## УКАЗАНИЕ

12.12.97 № 1247/1393

шифр РПБ 24

“Управление светофорами главных путей станции с двух соседних станций”  
Альбом 1. Релейная полуавтоматическая блокировка.  
Дополнение № 1 к 419209-СЦБ.ТР

Увязка схем ДСП с переэздной сигнализацией для альбома РПБ-82 (аналогично для других альбомов)

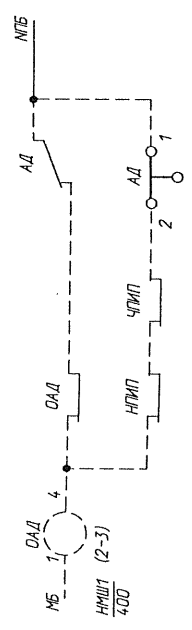
Институтом разработаны дополнительные листы 13 и 14 к упомянутому альбому 1 для случая нахождения переезда на станции и на перегоне. На листе 13 приведены изменения в схемах для альбома РПБ-82. Для других альбомов изменения должны выполняться аналогично.

при  $L_1 > V_{sp} \times t_{max}$

$V_{sp}$  - скорость радная 20 км/ч

Увязка с переездом на перегоне при изъятии со станции

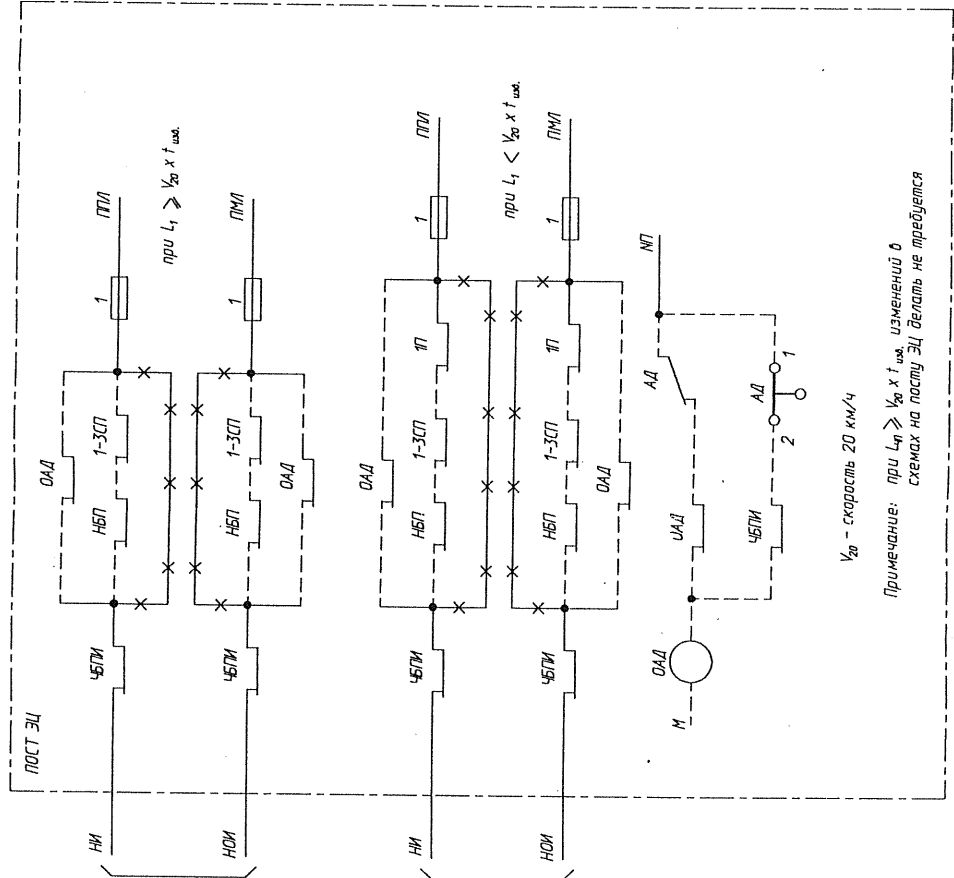
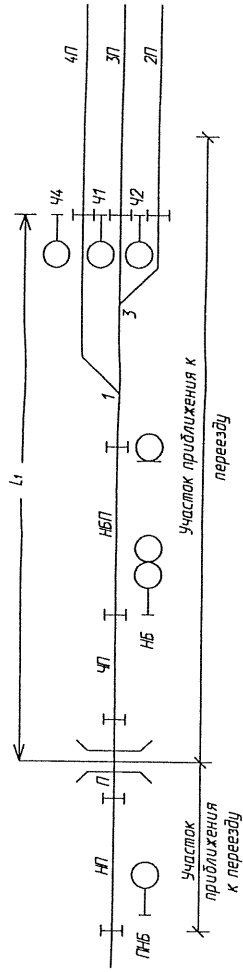
Для переезда, находящегося на перегоне и увязанного со станцией по извещению, изменения показаны безотносительно к какому-либо альбому в связи с отсутствием в альбомах ЭЦ и РПБ конкретных упоминаний про переезды, находящиеся именно на перегонах с РПБ.

Примечание: при  $L_1 \geq V_{до} \times t_{доз}$  изменений в схемах на посту ЭЦ делать не требуется
